**Fra:** Jan Åge Hølleland <jholleland@ccep.com>  
**Sendt:** onsdag 9. desember 2020 19:19  
**Til:** Anngunn Marie Gullbrå  
**Emne:** RE: Melding om bod på gbnr 352/44 Kårbø i Alver

**From:** Anngunn Marie Gullbrå <[anngunn.gullbra@alver.kommune.no](mailto:anngunn.gullbra@alver.kommune.no)>  
**Sent:** tirsdag 17. november 2020 13:40  
**To:** 'jholleland@ccep.com'  
**Subject:** VS: Melding om bod på gbnr 352/44 Kårbø i Alver

Eg har fått meldinga di om ferdig bygg utan søknadsplikt til registrering.

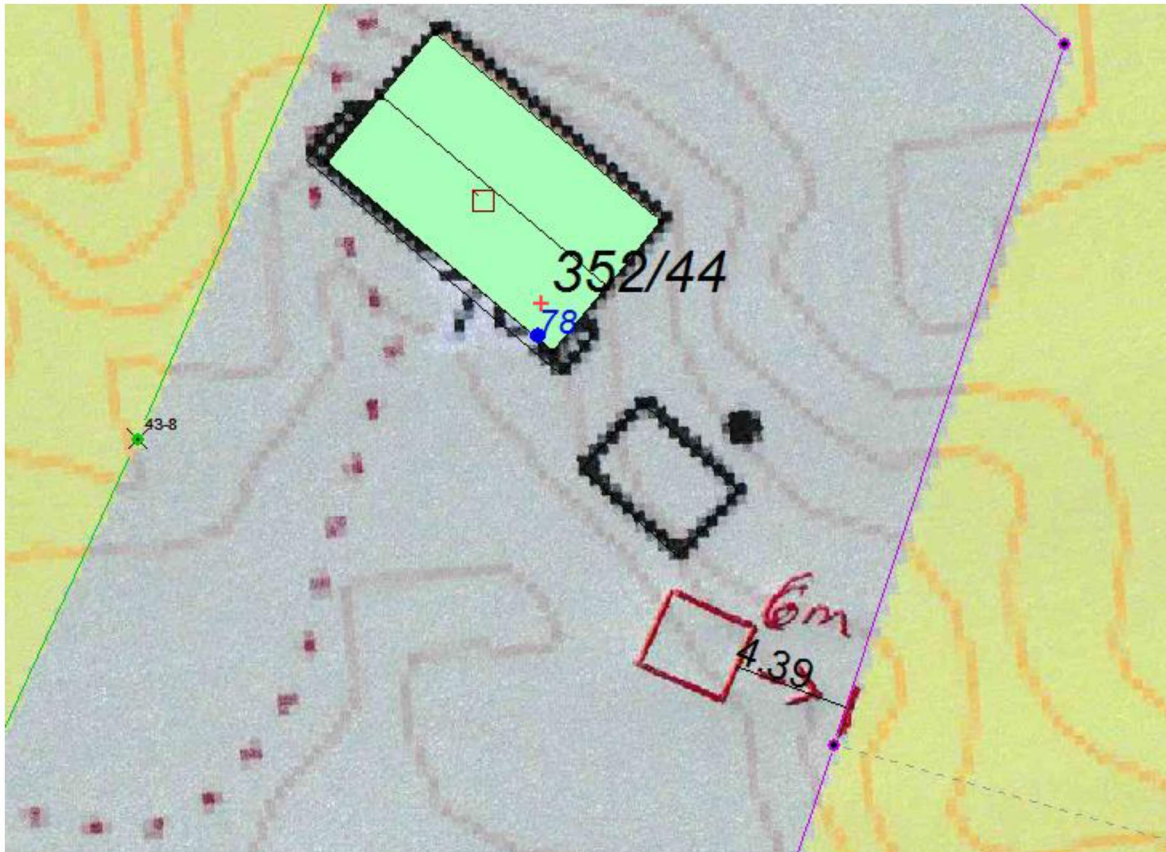
Det er ikkje råd å plassere bygget på rett plass, då innteikning i kartet og avstand skrive på kartet ikkje stemmer. Du har skrive 6 m avstand til grensa, medan kartet viser ca 4,4 m. Det kan sjølvst sagt vere at grensa i kartet ikkje er heilt rett også. Her er grensa helt feil. **Det er 7 meter og 30 cm frå bak-kant bod til nabogrensa og ikkje 6 meter som eg skrev. Har vært der i helgen og funnet grensepunkta saman med nabo.**

Eg lurar også på om det kan vere mulig at det som er teikna som terrasse i kartet faktisk kan vere «plata» til boden? Berre greitt å få dette avklart før eg legg inn bygget.

Det er også fint om eg får lengde og breidde mål på bygget- dersom det ikkje er dette omrisset som er registrert i kartet her frå før.

**Nei, terrassen er for seg sjølv.**

Måla på boden er: **L: 4,03 meter x 3,20 meter**
